**AVIS RELATIF À LA PROTECTION
CONTRE LES EVENTUELS EFFETS NOCIFS ET NUISANCES
PROVOQUÉS PAR LES RAYONNEMENTS NON IONISANTS
GÉNÉRÉS PAR DES ANTENNES ÉMETTRICES STATIONNAIRES**

Commune : NAMUR - Exploitant : ORANGE

Référence exploitant : 019N1_3&30089N1_4&40089N1_1

Rapport n° 68 / 2024

Figure 1 : Vue en plan des lieux de séjour et des points de contrôle

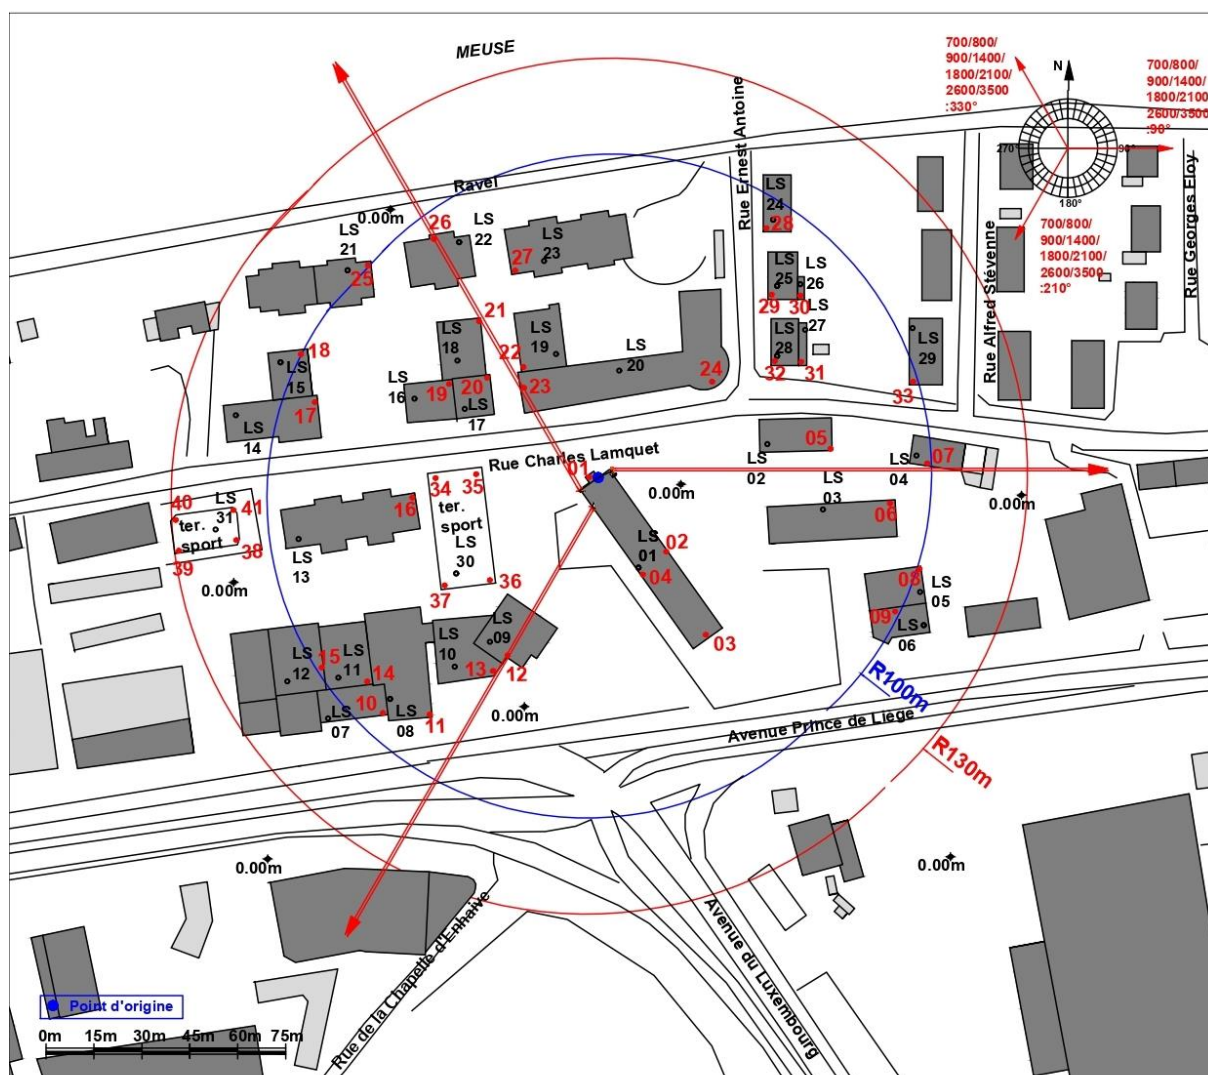
- le numéro du point de contrôle repris sur un des plans de la figure 1;
- le numéro du LS dans lequel se trouve le point de contrôle de la 1^{ère} colonne ;
- l'atténuation d'obstacle prise en compte pour le calcul de l'indice d'exposition dans le LS ;
- le résultat du calcul de l'indice d'exposition.

N° point de contrôle	LS	Atténuation (dB)	Indice d'exposition relatif à la limite par installation IE_i
15	LS12	3,0	0,195
14	LS11	3,0	0,192
2	LS01	10,0	0,166
4	LS01	10,0	0,142
11	LS08	3,0	0,083
3	LS01	10,0	0,056
23	LS20	3,0	0,043
25	LS21	3,0	0,038
20	LS17	3,0	0,034
22	LS19	3,0	0,029
18	LS15	3,0	0,027
38	LS31	0,0	0,026
12	LS09	3,0	0,026
26	LS22	3,0	0,026
1	LS01	10,0	0,025
36	LS30	0,0	0,025
39	LS31	0,0	0,024
19	LS16	3,0	0,022
33	LS29	3,0	0,020
13	LS10	3,0	0,020
21	LS18	3,0	0,020
35	LS30	0,0	0,018
24	LS20	3,0	0,017
5	LS02	3,0	0,015
27	LS23	3,0	0,014
10	LS07	3,0	0,014
7	LS04	3,0	0,014
32	LS28	3,0	0,012
17	LS14	3,0	0,011
6	LS03	3,0	0,011
9	LS06	3,0	0,010
37	LS30	0,0	0,010
31	LS27	3,0	0,009
40	LS31	0,0	0,009
16	LS13	3,0	0,009

En ce qui concerne les antennes de l'installation mentionnées dans le tableau 1, la distance maximale à laquelle la limite pourrait être atteinte, à l'extérieur, est égale à 93,2 m. S'il n'y a pas de LS à une distance inférieure, les antennes respectent forcément la limite d'immission.

Dans le cas des LS situés à l'intérieur des bâtiments, une atténuation d'obstacle est prise en compte et il en résulte que la distance maximale à laquelle la limite pourrait être atteinte se réduit à 66,0 m.

Figure 2 : Vue en plan des installations d'antennes dans un rayon de 300 mètres autour de l'installation faisant l'objet de la demande d'avis

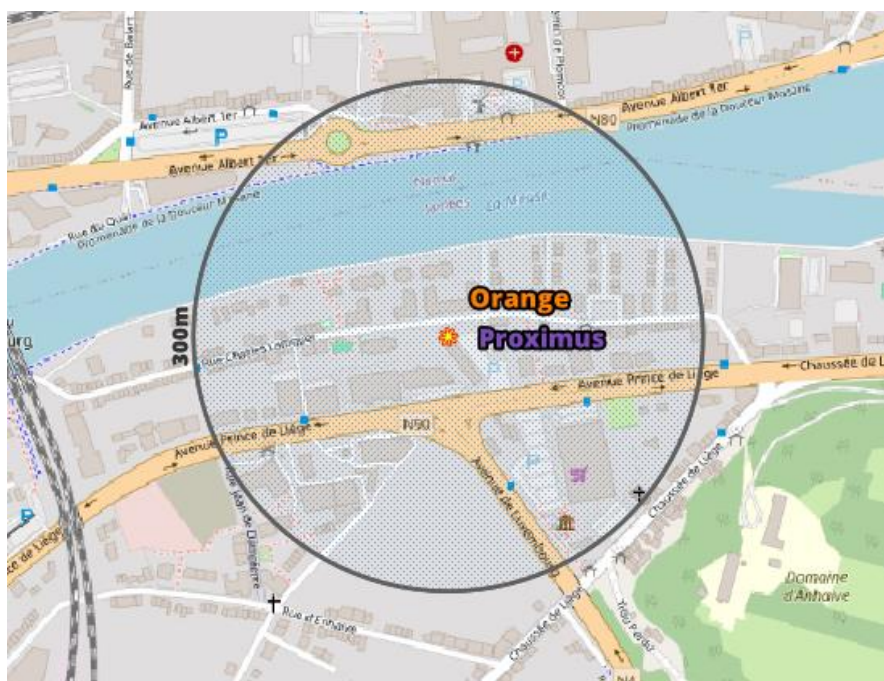
Le plan en projection verticale de la figure 2 indique la localisation des antennes actives éventuelles visées par le décret et situées dans un rayon de 300 mètres autour de l'installation référencée dans le paragraphe 2. Les données de localisation de ces antennes et les avis correspondant sont accessibles via le cadastre en ligne des antennes émettrices stationnaires⁶.

Compte tenu du nombre d'installations localisées dans la figure 2, il apparaît que l'intensité du rayonnement électromagnétique généré, dans les lieux de séjour situés à proximité de l'installation référencée dans le paragraphe 2, par l'ensemble des antennes émettrices stationnaires de l'ensemble des exploitants du même site d'antennes émettrices stationnaires respecte la limite fixée à l'article 4, § 2 du décret.
